**Immissionsschutzrechtlicher Änderungsgenehmigungsantrag der Firma Engelbert Schneider GmbH & Co. KG zur flächenmäßigen Erweiterung des bestehenden Muschelkalksteinbruchs in Haigerloch-Weildorf  
gemäß § 16 Abs. 1 BlmSchG**

- Hier: Erneute Anhörung der Fachbehörden bzgl. der Erwiderung zu den mitgeteilten Nachforderungen

**110-kV-Leitung Engstlatt - Horb, LA 0707 Mast 036 – 038A**

schematische Skizze für Mast-, Arbeits-, Anker- und Seilzugflächen

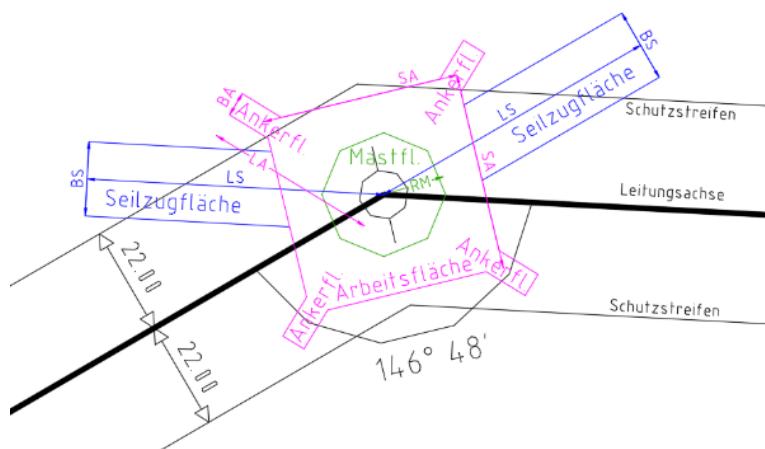
4. Um die Erneuerung, den Betrieb und die Instandhaltung der Masten dauerhaft sicherzustellen, müssen folgende Arbeitsflächen von baulichen Anlagen, Bodenmieten sowie von Ausgleichsflächen für Eingriffe in Natur und Landschaft freigehalten werden:

- Arbeitsfläche mit einer quadratischen Seitenlänge von  $SA = 40\text{ m}$
- vier Ankerflächen bei **Mast-Nr. 036** mit jeweils einem  $BA = 5,0\text{ m}$  breiten und einem  $LA = 30,7\text{ m}$  langen Korridor mit einem Winkel von je  $45^\circ$  bzw.  $135^\circ$  zur Leitungsachse.

- vier Ankerflächen bei **Mast-Nr. 037A** mit jeweils einem  $BA = 5,0\text{ m}$  breiten und einem  $LA = 45,0\text{ m}$  langen Korridor mit einem Winkel von je  $45^\circ$  bzw.  $135^\circ$  zur Leitungsachse.

- vier Ankerflächen bei **Mast-Nr. 038A** mit jeweils einem  $BA = 5,0\text{ m}$  breiten und einem  $LA = 29,0\text{ m}$  langen Korridor mit einem Winkel von je  $45^\circ$  bzw.  $135^\circ$  zur Leitungsachse.

- zwei Seilzugflächen bei **Mast-Nr. 036** mit jeweils einem  $BS = 15\text{ m}$  breiten und einem  $LS = 64,8\text{ m}$  langen Korridor in rückwärtiger Verlängerung der Leitungsanlagenachse.

- zwei Seilzugflächen bei **Mast-Nr. 037A** mit jeweils einem  $BS = 15\text{ m}$  breiten und einem  $LS = 86,7\text{ m}$  langen Korridor in rückwärtiger Verlängerung der Leitungsanlagenachse.

- zwei Seilzugflächen bei **Mast-Nr. 038A** mit jeweils einem  $BS = 15\text{ m}$  breiten und einem  $LS = 62,7\text{ m}$  langen Korridor in rückwärtiger Verlängerung der Leitungsanlagenachse.
